**ПРОТЯЖКИ ДЛЯ ШЛИЦЕВЫХ ОТВЕРСТИЙ
С ЭВОЛЬВЕНТНЫМ ПРОФИЛЕМ
С ЦЕНТРИРОВАНИЕМ
ПО НАРУЖНОМУ ДИАМЕТРУ**

ГОСТ 25157-82—ГОСТ 25161-82

Изменение № 1 ГОСТ 25157—82 Протяжки для шлицевых отверстий с эвольвентным профилем диаметром 12 и 14 мм, модулем 1 мм с центрированием по наружному диаметру двухпроходные. Конструкция и размеры

Изменение № 2 ГОСТ 25157—82 Протяжки для шлицевых отверстий с эвольвентным профилем диаметром 12 и 14 мм, модулем 1 мм с центрированием по наружному диаметру двухпроходные. Конструкция и размеры

Черт. 1

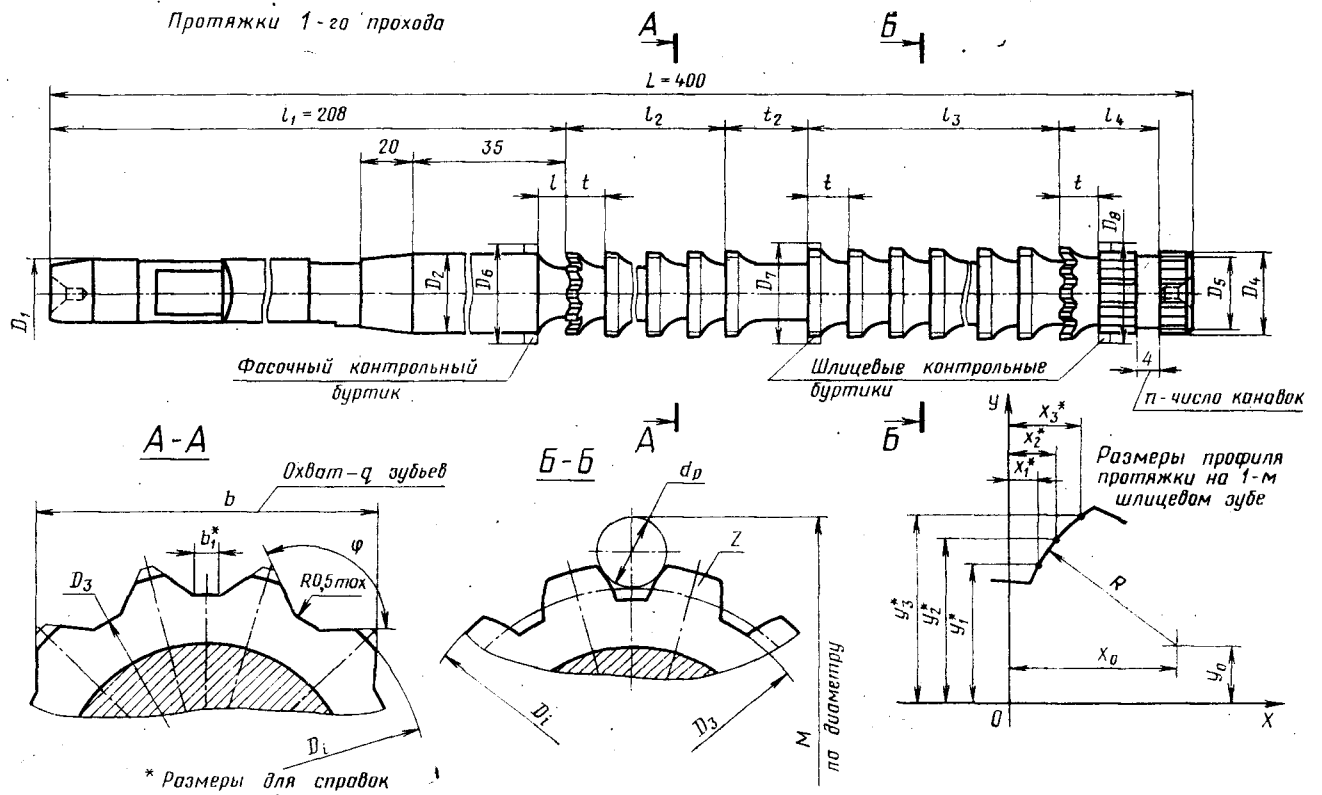
Пункт 2. Размеры l_2 и l_3 (чертеж 1), 84 и 40,5 (чертеж 2) дополнить знаком сноска *;

размеры l_4 (чертеж 1), 8 и 14 (чертеж 2) дополнить знаком сноска **; чертежи 1, 2 дополнить сноской**: «** Размеры рекомендуемые».
